WYJAŚNIENIA (Nr 94) ZWIĄZANE Z TREŚCIĄ SIWZ

W odpowiedzi na skierowane do Zamawiającego zapytanie dotyczące treści SIWZ w postępowaniu prowadzonym w trybie przetargu nieograniczonego pn.: **Budowa krytej pływalni wraz ze sztucznym lodowiskiem w Rawie Mazowieckiej z uzyskaniem pozwolenia na użytkowanie**, informujemy, że pytania i odpowiedzi numerowane zostały w zadawanej przez Wykonawcę kolejności:

1. W dokumentacji otrzymanej od Zamawiającego (architektura rys. 21 – zestawienie słusarki zewnętrznej są niezgodności:

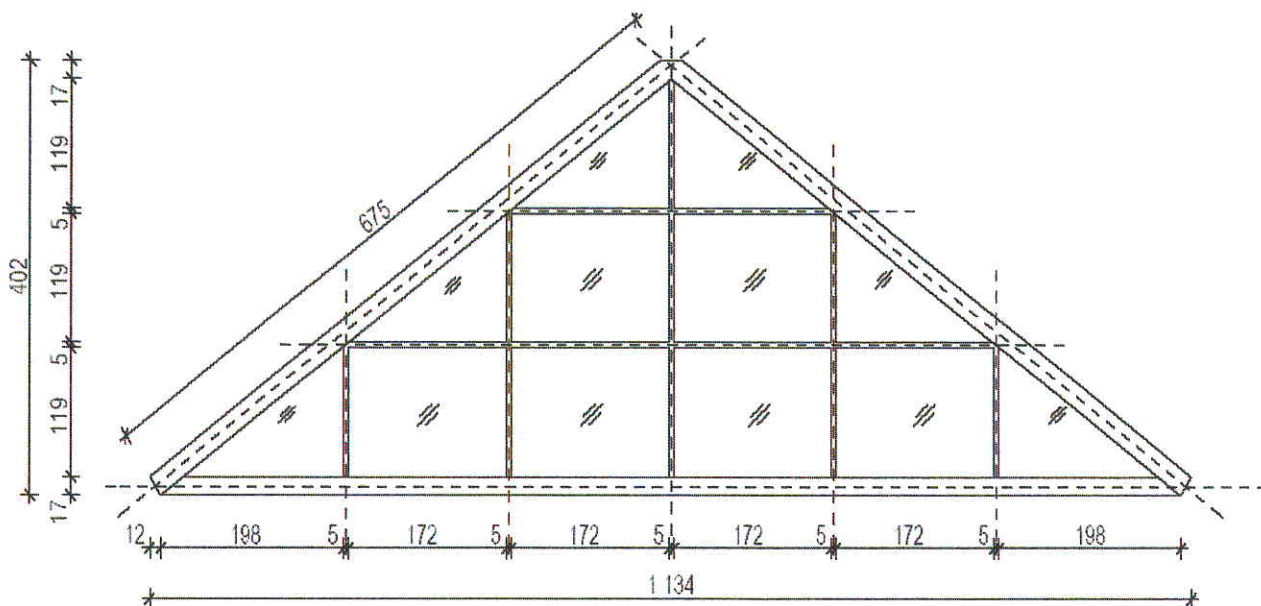
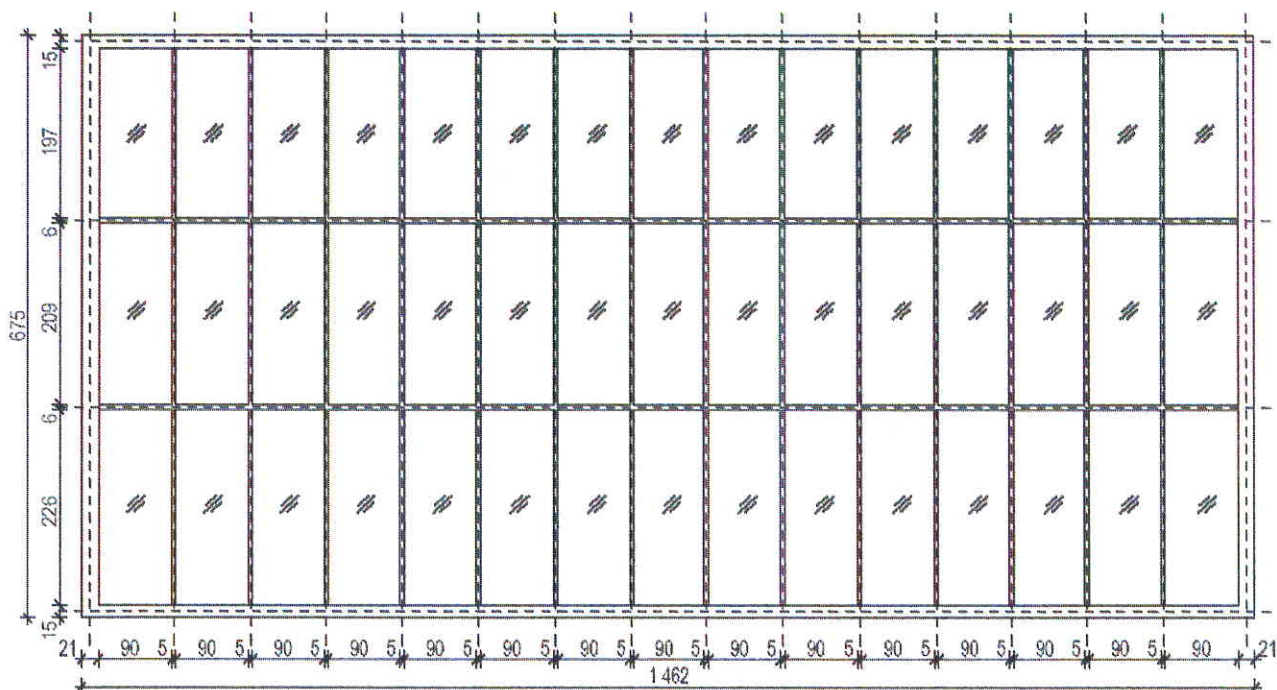
- Pz 14 (trójkąty boczne świetlika) - mają wymiary rzeczywiste: 11,34m x 4,02m a opis podaje: 10,62m x 3,81m
- Pz 15 (pochyłe płaszczyzny przykrywające świetlik) - mają wymiary rzeczywiste: 14,62m x 6,75m a opis podaje: 14,00m x 3,77m.

Które wymiary są wiążące dla Oferenta?

Odpowiedź nr 1: Wymiary świetlika należy przyjąć zgodnie z rzeczywistymi wymiarami zamieszczonymi na rys. nr 21:

- **Pz14**

- **Pz15**
